Implantation d'un terminal méthanier à Lévis Étude d'impact sur l'environnement

**Réponses aux questions et commentaires
des agences réglementaires**

**Addenda J – Hydrogéologie
(en réponse aux questions CA-025s2 à CA-028s2)**

Novembre 2006

Figure 1

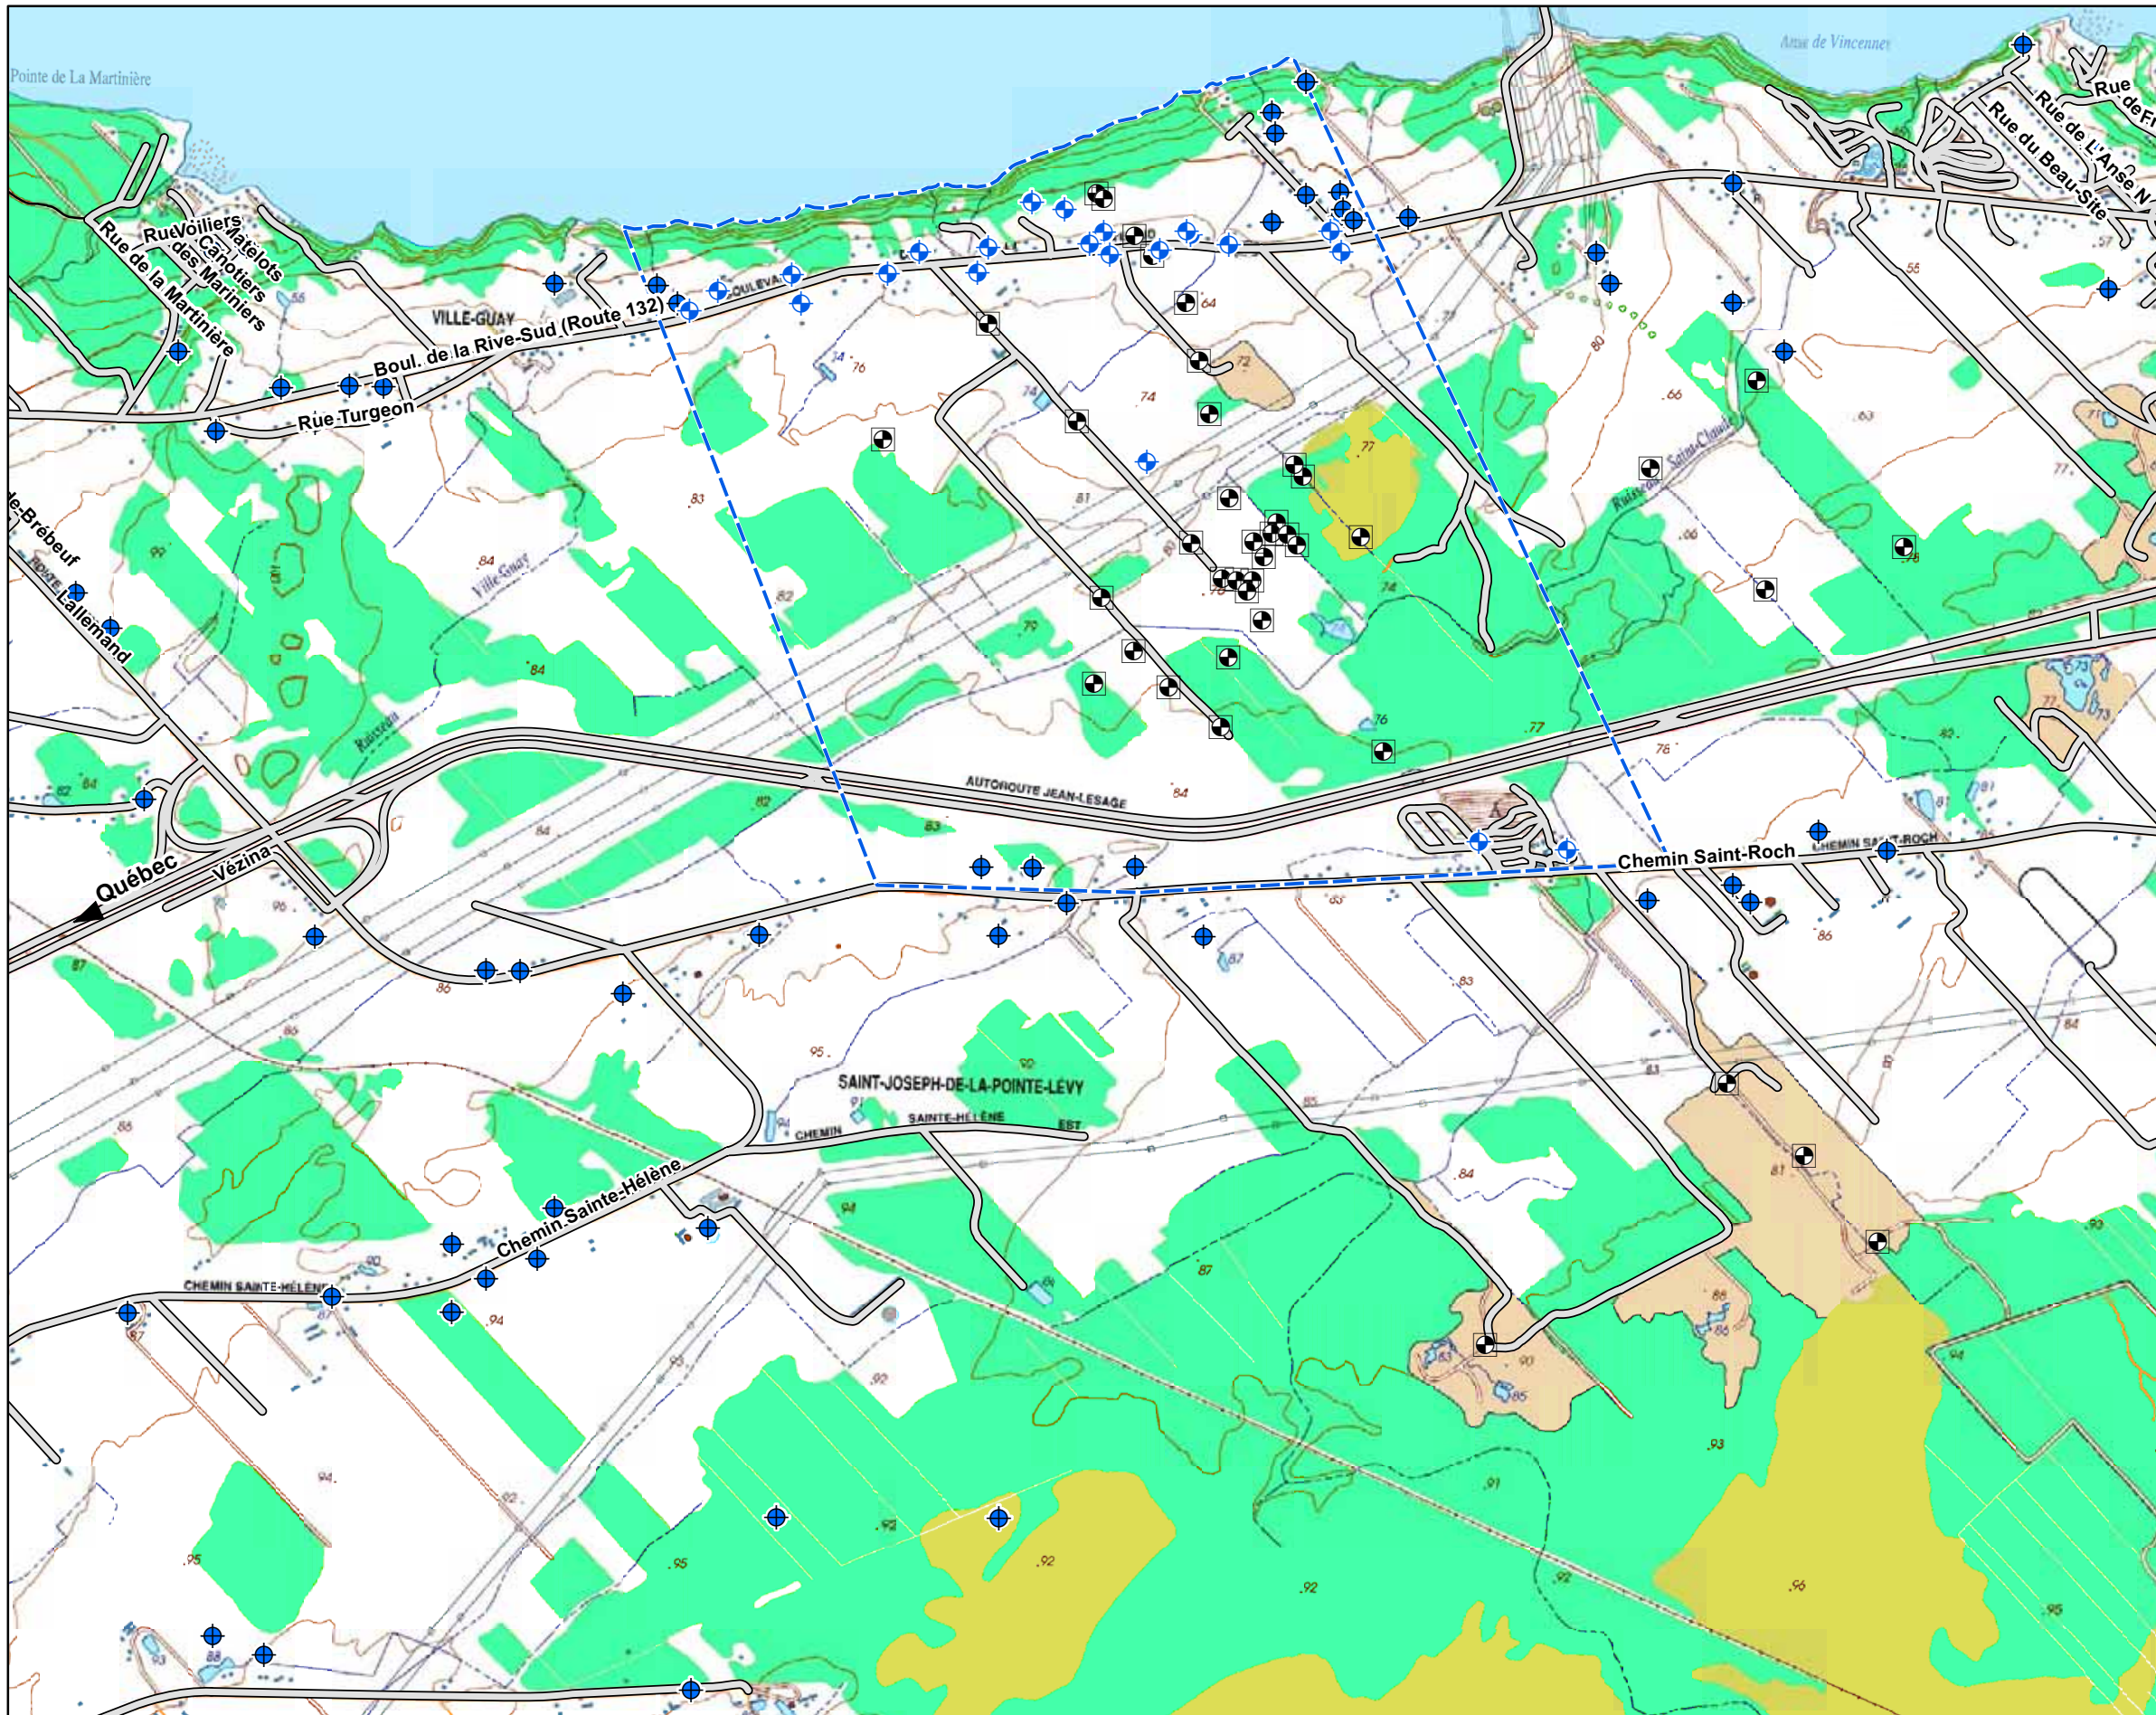
b. Présenter une carte topographique des deux sites et les 160 puits domestiques.

La carte est présentée à la figure 1 de l'annexe A. On peut y dénombrer 116 puits ou forages dans la région à l'étude, compte tenu de l'échelle plus grande qui a été utilisée pour cette figure par rapport aux données utilisées dans l'étude hydrogéologique. La figure présente bien la distribution spatiale des puits ou forages dans la région à l'étude.

Titre
**Coupe longitudinale
des site à l'étude**

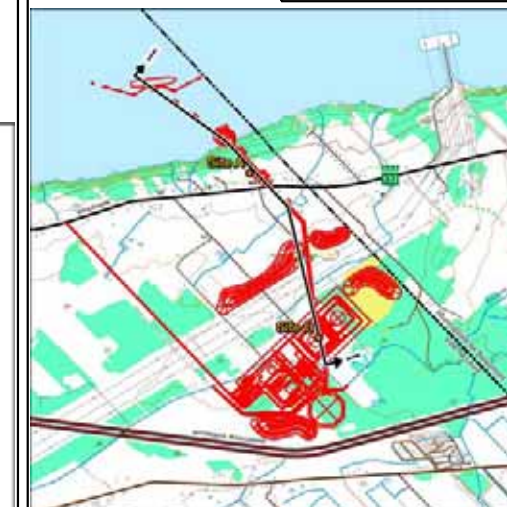
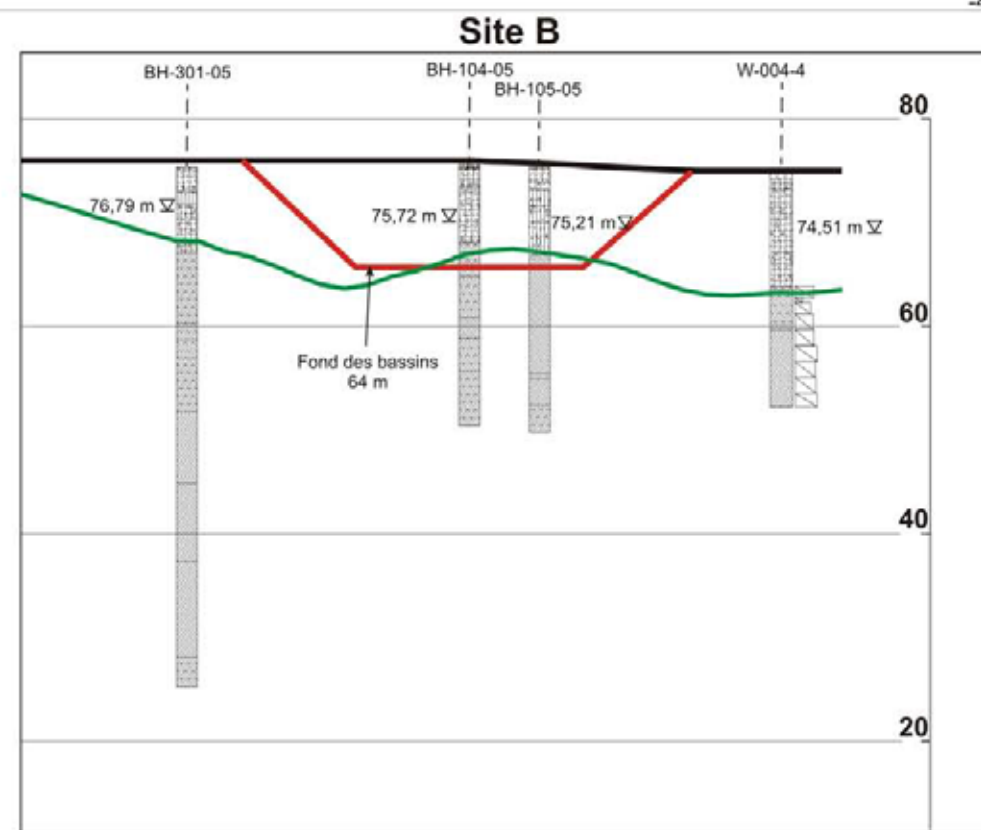
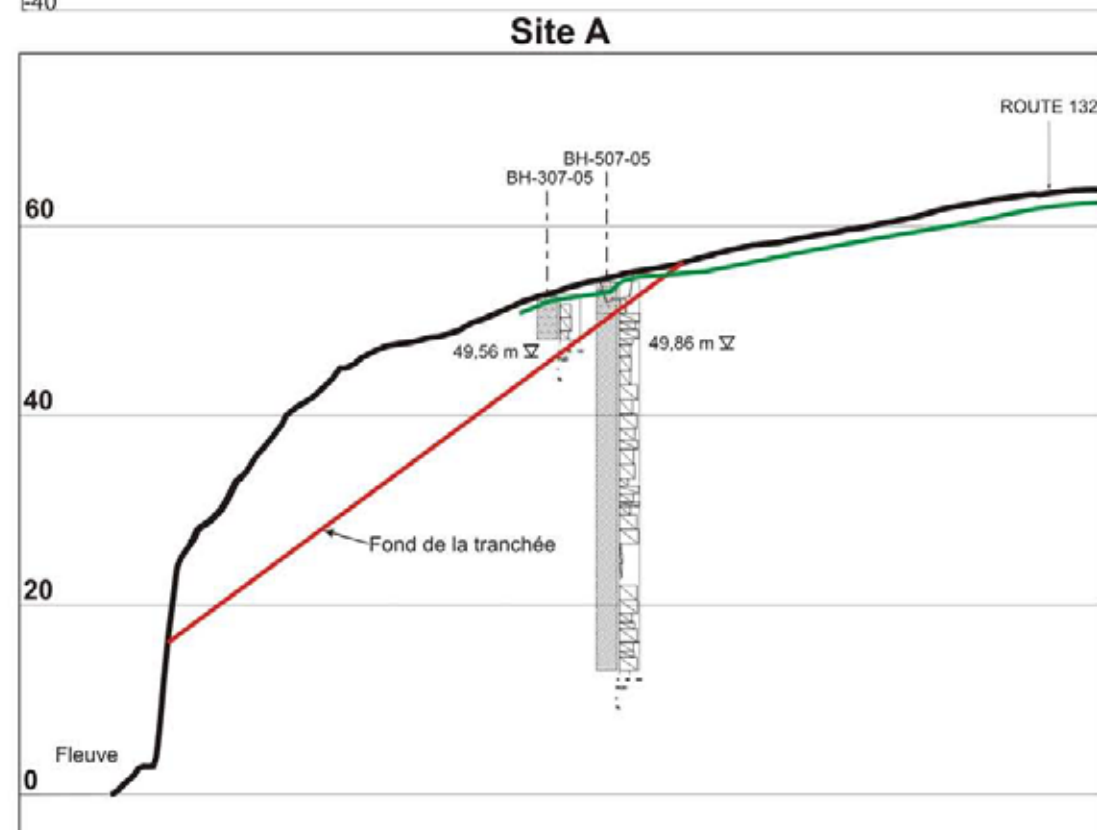
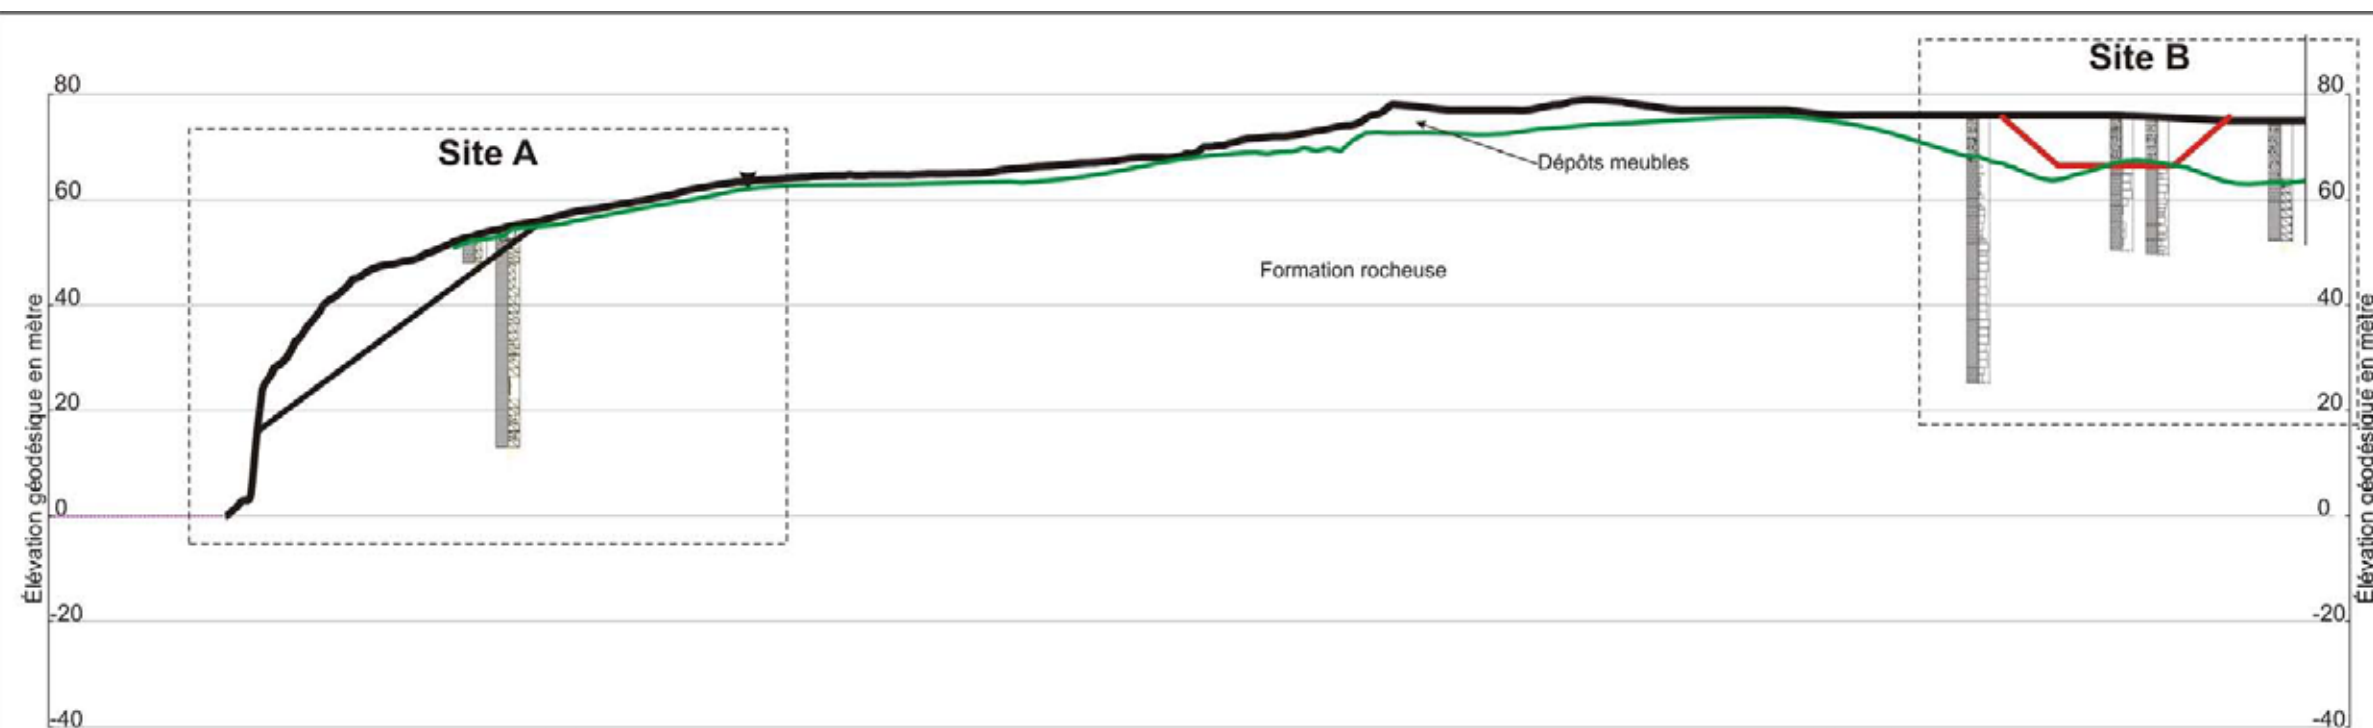
c. Présenter au moins une coupe stratigraphique considérant les deux sites, indiquant les niveaux des excavations prévues, le type et l'épaisseur des dépôts meubles, la surface du socle rocheux (mesurée et interpolée par Terratech), les eaux de surface, et la surface piézométrique (mesurée et indiquée dans la base de données SIH du MDDEP).

La coupe demandée est présentée à la figure 2 de l'annexe A. Les niveaux d'eau des forages effectués par SNC•LAVALIN Environnement inc. ont été utilisés plutôt que ceux de la base de données SIH du MDDEP car ils étaient jugés plus réalistes. Il n'y a pas de cours d'eau permanent d'intercepté le long de la coupe. Tel que représenté, les dépôts meubles sont minces et constitués d'un mélange de sable silteux à graveleux très dense.

Figure 3. Rabattement en fonction de la distance après 72 heures - Site A.
(Puits de pompage PE-A et autres puits d'observation)

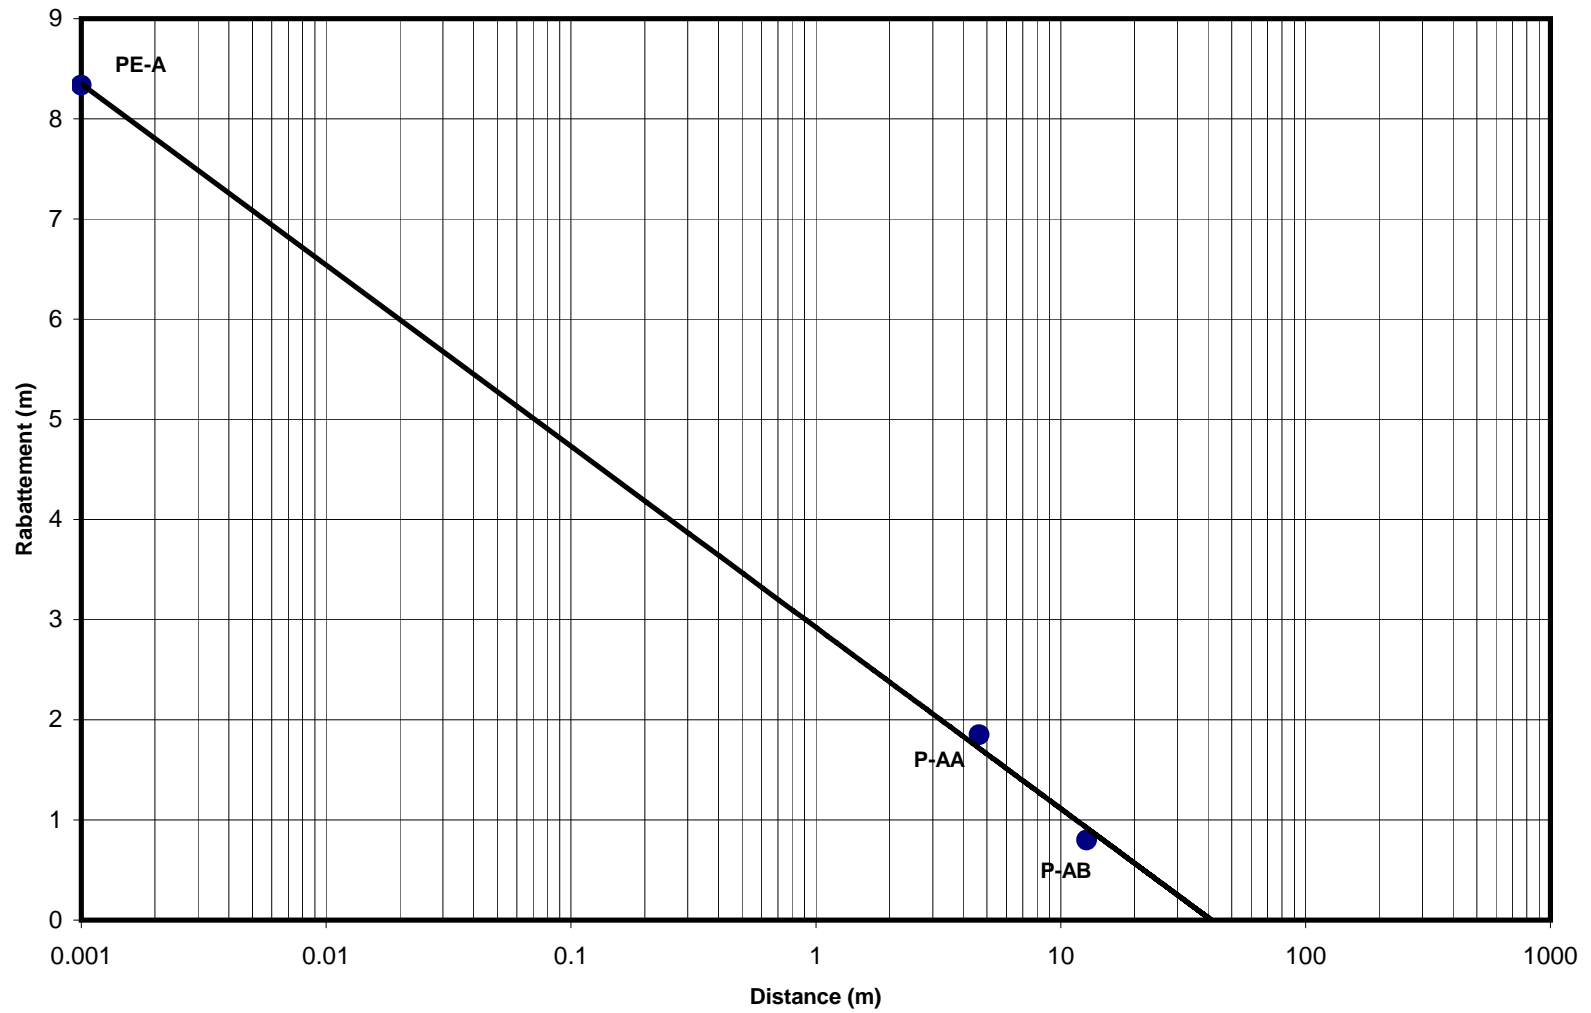
d. Présenter une coupe stratigraphique des deux sites avec la surface piézométrique statique et dynamique tel que mesurée et déduite lors de deux essais de pompage.

Tel que convenu avec le représentant de RNCAN, ces coupes ont été remplacées par des graphiques rabattement-distance jugés plus représentatifs de l'effet de pompage des puits. Les graphiques demandés sont présentés aux figures 3 et 4 de l'annexe A. Dans le cas du site A, on parle d'un rayon d'influence de moins de 100 m, alors que pour le site B le rayon se situe entre 100 et 200 m après 3 jours de pompage.
